1. 업무개요

광주전남제주환경본부(○○○○○처 ◇◇◇◇◇◇◇부, 이하 “◇◇◇◇◇◇◇부”라 함)는 통합공단 출범(0000년 0월)에 따른 민원인 주차 문제를 해소하고자 기존 주차장 부지 내 지상 2층(옥상주차) 규모의 주차장 설계용역을 추진(0000년 00월) 후 자주식 주차장 신축공사를 준공(0000년 0월)하여 운영하고 있다.

[표 1] 주차장 공사 개요

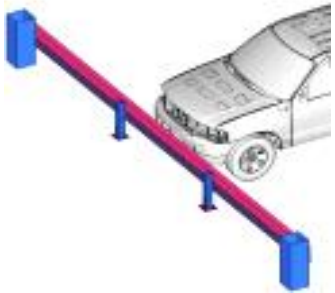
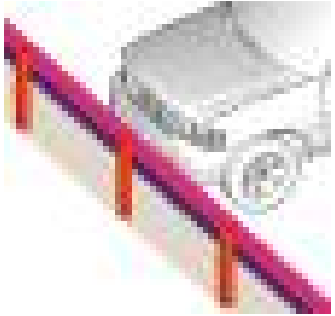
◇◇◇◇◇◇부는 0000년 0월 주차장 포장 보수공사를 추진하며, 아스콘 및 콘크리트 포장으로 인한 2층 바닥하중이 증가하였으나, 그 구조의 안전을 확인하기 위한 건축하중 구조계산을 실시하지 않았다. 최초 주차장 2층 주차대수는 00대로 계획하였으나, 감사기간 중 평균 00대가 주차되어 있었고, ---- 특장차 및 하중이 많은 전기차 등이 주차되어 있어 바닥하중의 초과 여부에 대한 확인이 필요해 보였으며, 옥외 주차장 시설 전반에 걸쳐 부식이 발생하는 문제를 확인하였다.

광주전남제주환경본부장(○○○○○처장)은 옥외주차장에 대한 안전성 확보를 위하여 구조·안전진단을 실시하고 그 결과에 따른 보수·보강 계획을 수립하시기 바랍니다. **【통보】**
